Opinia 0054/2023/21

z wyników przeprowadzonych oględzin - sprawdzenia stanu technicznego urządzeń kominowych

w Tarnowskie Góry ul. Opolska nr 2
dotycząca mieszkania nr 9 Ob.
sporządzona przez posiadającego wymagane uprawnienia pracownika Sp-ni mistrza kominiarskiego
P. Nawrocki R. - Dziembała A. w celu:

ul. Opolska 2 / 9

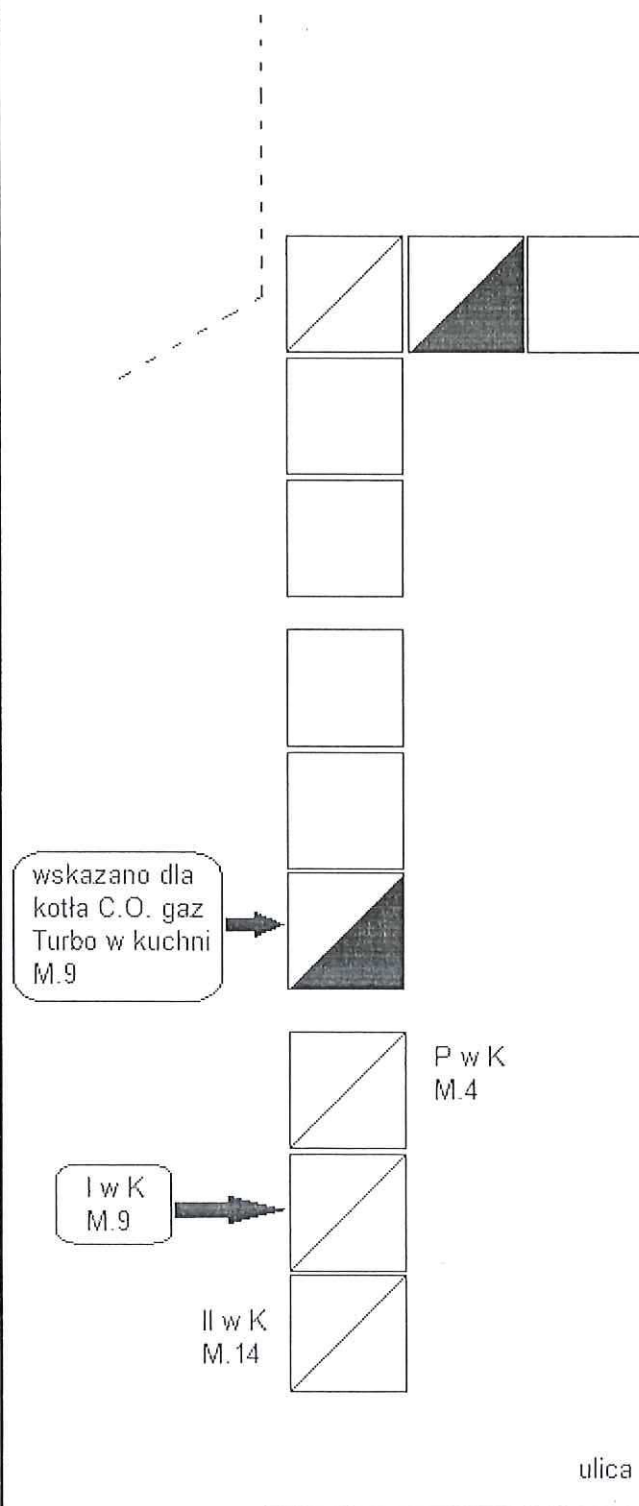
W związku z chęcią podłączenia kotła C.O. gaz Turbo dwu funkcyjnego z zamkniętą komorą spalania
zostały sprawdzone przewody kominowe i wskazano wolny przewód w pomieszczeniu kuchni dla
podłączenia ww pieca. Przewód spalinowy należy zabezpieczyć wkładem z rury stalowej
kwasoodpornej przed destrukcyjnym działaniem spalin. W pomieszczeniu kuchni wentylacja
podłączona do drożnego, osobnego przewodu kominowego. W kuchni wentylację zabezpieczyć
kratką niezamykaną, bez żaluzji.
Miejsce podłączenia kotła C.O. gaz Turbo oraz wentylacji w kuchni wskazano na szkicu.
